कार्यालय वन संरक्षक, पश्चिमी वृत्त, उत्तराखण्ड,
हल्द्वानी (नैनीताल)

विषय:- जनपद नैनीताल में स्थापित राजकीय मेडिकल कॉलेज, हल्द्वानी के नियन्त्रणाधीन स्वामी राम कैंसर चिकित्सालय एवं अनुसंधान संस्थान हल्द्वानी का विस्तारीकरण करते हुए "राज्य कैंसर संस्थान" तथा संक्रमण रोग चिकित्सालय की स्थापना किये जाने हेतु 4.25 हे० वन भूमि के हस्तान्तरण के सम्बन्ध में।

विषय:- जनपद नैनीताल में स्थापित राजकीय मेडिकल कॉलेज, हल्द्वानी के नियन्त्रणाधीन स्वामी राम कैंसर चिकित्सालय एवं अनुसंधान संस्थान हल्द्वानी का विस्तारीकरण करते हुए "राज्य कैंसर संस्थान" तथा संक्रमण रोग चिकित्सालय की स्थापना किये जाने हेतु 4.25 है० वन भूमि के हस्तान्तरण के सम्बन्ध में। (Online No. FP//UK/DISP/114282 /2020)।

PROPOSED SITE PLAN OF STATE CANCER INSTITUTE AT HALDWANI DIST: NAINITAL
TOTAL LAND 4.25 HECTARE

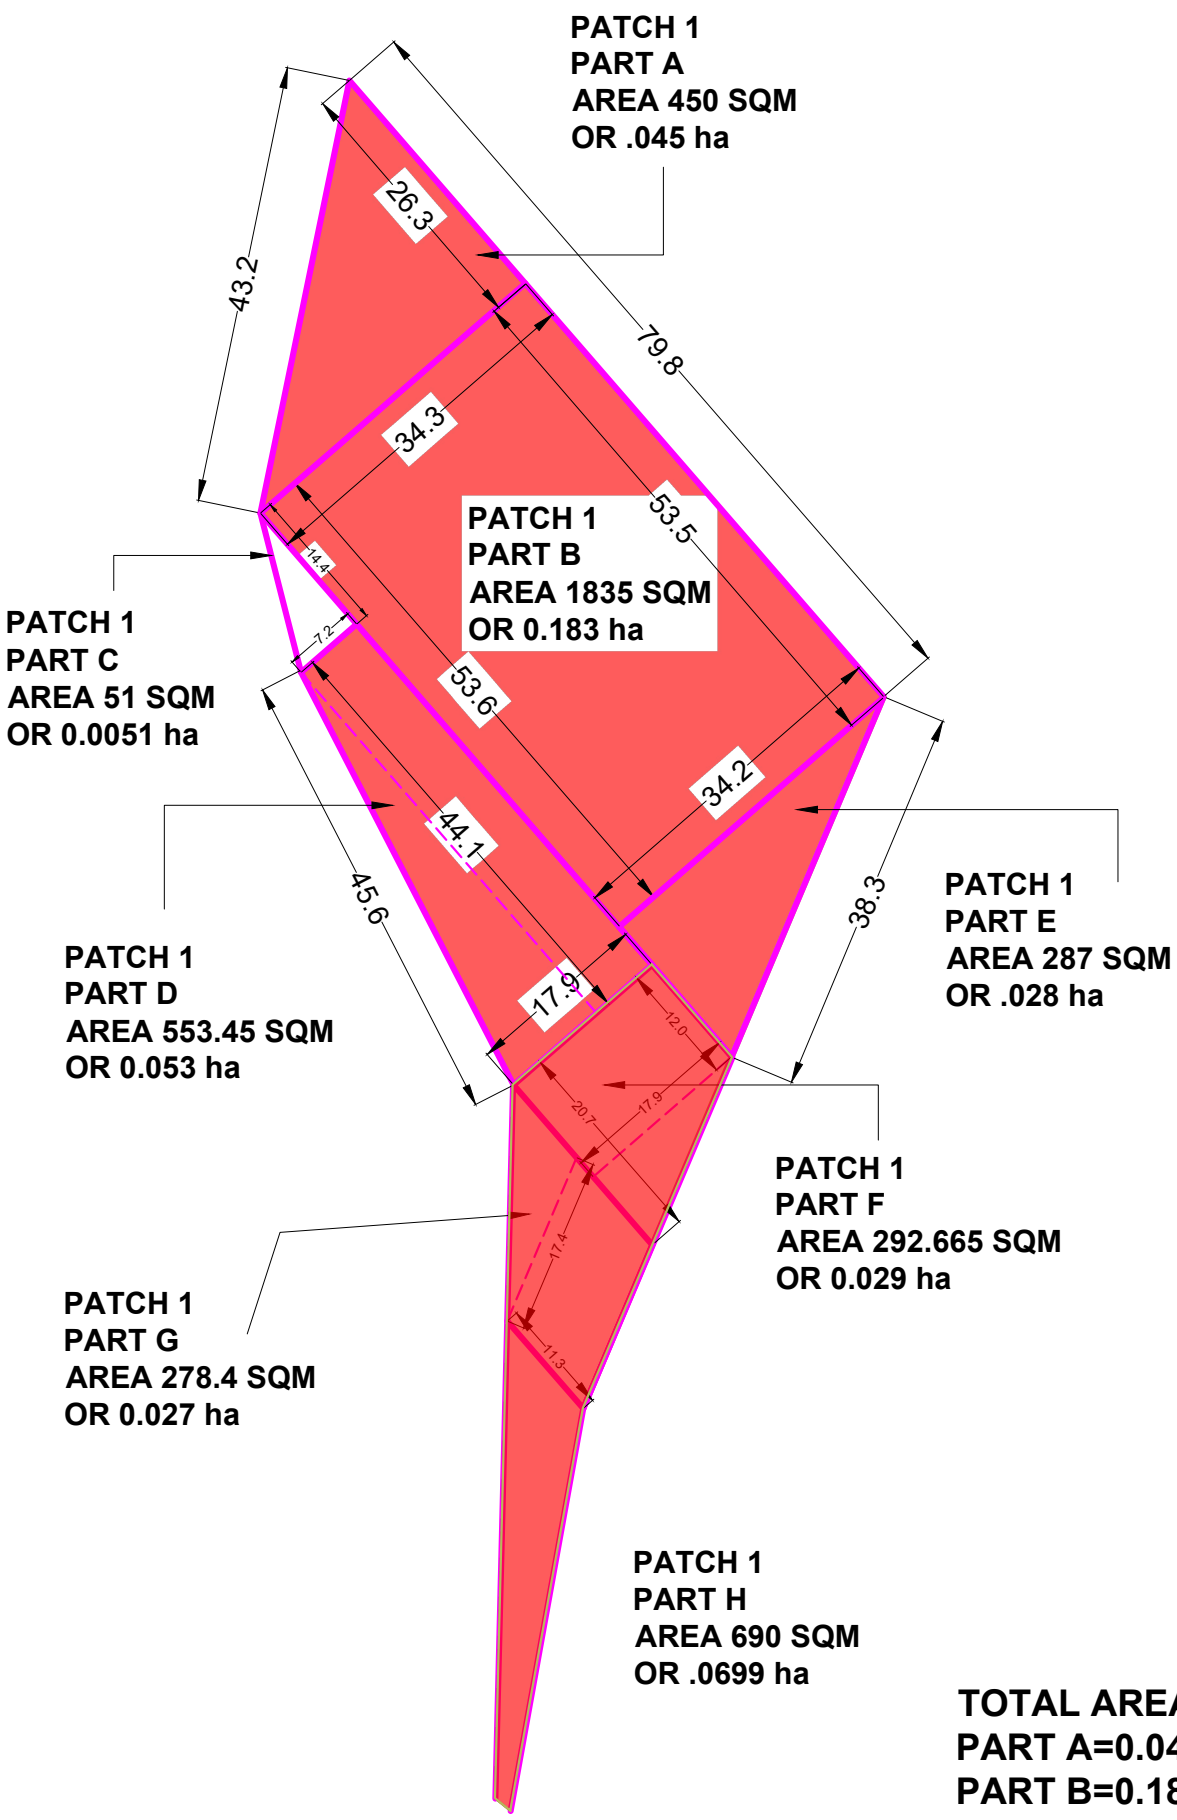
क्र० सं०	आपत्ति	निराकरण
3	प्रस्ताव में 2.5 हे० क्षेत्र में "Radiotherapy Bunker" प्रस्तावित किया गया है जिससे यह प्रतीत होता है कि यह भूमिगत संरचना होगी। अतः राज्य सरकार यह स्पष्ट करें कि इसके लिये वृक्षों के पातन की आवश्यकता क्यों है।	प्रयोक्ता अभिकरण द्वारा अवगत कराया गया है कि यह भूमिगत संरचना नहीं है। अतः इसके निर्माण के समय कम से कम वृक्षों का पातन किये जाने के प्रयास किये जायेंगे।
4	प्रस्तुत "Layout" स्पष्ट नहीं है साथ ही "Future Construction" हेतु प्रत्यावर्तन मान्य नहीं किया जायेगा। राज्य सरकार से अनुरोध है कि यह इस सम्बन्ध में अपना स्पष्ट प्रतिवेदन इस कार्यालय में प्रेषित करना सुनिश्चित करें। इसके अतिरिक्त ई०डी०एस० दिनांक 26.02.2021 के बिन्दु सं० 10 के अनुसार दोनो "patches" के लिये पृथक-2 "components wise breakup" एवं "Layout" पर उनकी स्थिति स्पष्ट करें।	प्रयोक्ता अभिकरण द्वारा अवगत कराया गया है कि उक्त ले-आऊट में कोविड-19 जैसी वैश्विक महामारी के दृष्टिगत राज्य सरकार के निर्देशों के क्रम में 210 शैयाओं के "संक्रमण रोग चिकित्सालय" का निर्माण अतिआवश्यक रूप में किया जाना प्रस्तावित है, इस हेतु आगणन शासन के अनुमोदनार्थ प्रेषित किया गया है। हस्तान्तरण की स्वीकृति प्राप्त होते ही जनहित में प्रस्तावित "संक्रमण रोग चिकित्सालय" का निर्माण उक्त 4.25 हे० वन भूमि के मात्र 0.35 हे० भू-भाग पर ही किया जायेगा। अतः इसे "Future Construction" में दर्शाया गया है। स्पष्ट ले-आऊट प्रमाणीय वनाधिकारी के पत्र के साथ संलग्नक-01 के रूप में संलग्नित है। उक्त के अतिरिक्त ई०डी०एस० दिनांक 26.02.2021 के बिन्दु संख्या-10 के अनुसार प्रस्तावित दोनों पैच के लिए पृथक-पृथक कम्पोनेंट वाईज ब्रेकअप प्रमाणीय वनाधिकारी के पत्र के साथ संलग्नक-02 व 03 के रूप में संलग्नित है, तथा उनकी स्थिति संलग्न ले-आऊट में पीले व लाल रंग से प्रदर्शित की गयी है।

4	<p>प्रस्तुत "Layout" स्पष्ट नहीं है साथ ही "Future Construction" हेतु प्रत्यावर्तन मान्य नहीं किया जायेगा। राज्य सरकार से अनुरोध है कि वह इस सम्बन्ध में अपना स्पष्ट प्रतिवेदन इस कार्यालय में प्रेषित करना सुनिश्चित करें। इसके अतिरिक्त ई०डी०एस० दिनांक 26.02.2021 के बिन्दु सं० 10 के अनुसार दोनो "patches" के लिये पृथक-2 "components wise breakup" एवं "Layout" उप उनकी स्थिति स्पष्ट करें।</p>	<p>प्रयोक्ता अभिकरण द्वारा अवगत कराया गया है कि उक्त ले-आऊट में कोविड-19 जैसी वैश्विक महामारी के दृष्टिगत राज्य सरकार के निर्देशों के क्रम में 210 शैय्याओं के "संक्रमण रोग चिकित्सालय" का निर्माण अतिआवश्यक रूप में किया जाना प्रस्तावित है, इस हेतु आगणन शासन के अनुमोदनार्थ प्रेषित किया गया है। हस्तान्तरण की स्वीकृति प्राप्त होते ही जनहित में प्रस्तावित "संक्रमण रोग चिकित्सालय" का निर्माण उक्त 4.25 है० वन भूमि के मात्र 0.35 है० भू-भाग पर ही किया जायेगा। अतः इसे "Future Construction" में दर्शाया गया है। स्पष्ट ले-आऊट पुनः सुलभ संदर्भ हेतु <u>संलग्नक-1</u> पर प्रस्तुत किया जा रहा है।</p> <p>उक्त के अतिरिक्त ई०डी०एस० दिनांक 26.02.2021 के बिन्दु संख्या-10 के अनुसार प्रस्तावित दोनों पैच के लिए पृथक-पृथक कम्पोनेंट वाईज ब्रेकअप <u>संलग्नक-2 व 3</u> पर प्रस्तुत किया जा रहा है, तथा उनकी स्थिति संलग्न ले-आऊट में पीले व लाल रंग से प्रदर्शित की गयी है।</p>
